### RESOLUCION DIRECTORAL

N° 059-2018-MTC/16

ASUNTO : Informe Técnico Sustentatorio (Antes Plan de Manejo) del Depósito de Material Excedente Km. 67+600 L.I. del Contrato de Concesión, para el proyecto "Rehabilitación y Mejoramiento de la Carretera PE 3N Longitudinal de la Sierra Norte, Tramo Cochabamba – Cutervo – Santo Domingo de la Capilla – Chiple"

INFORME TÉCNICO N° 001-2018-MTC/16.01.JFU/CDMV/VAJ.

Imagen N° 01. DME Domingo Km. 67+600 L.I.

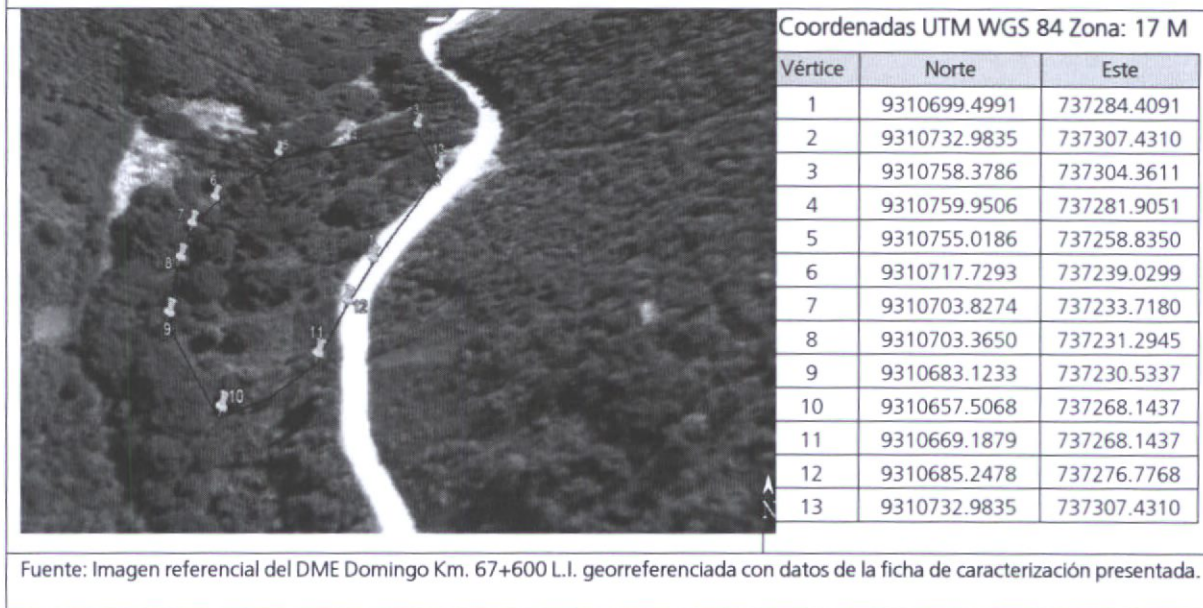
La solicitud de medidas ambientales contenidas en el ITS del Área Auxiliar, califican como una modificación a los componentes auxiliares del Proyecto, toda vez que esta área auxiliar no fue considerada dentro del Instrumento de Gestión Ambiental certificado. Además, los impactos ambientales identificados para el uso del área auxiliar como DME, no serán significativos.

Por tanto, se verifica que la solicitud corresponde a la evaluación de un Informe Técnico Sustentatorio – ITS de acuerdo a lo dispuesto en el artículo 20° del Decreto Supremo N° 004-2017-MTC y se procede a la evaluación de las medidas contempladas en el Plan de Manejo Ambiental del área solicitada bajo la modalidad de ITS.
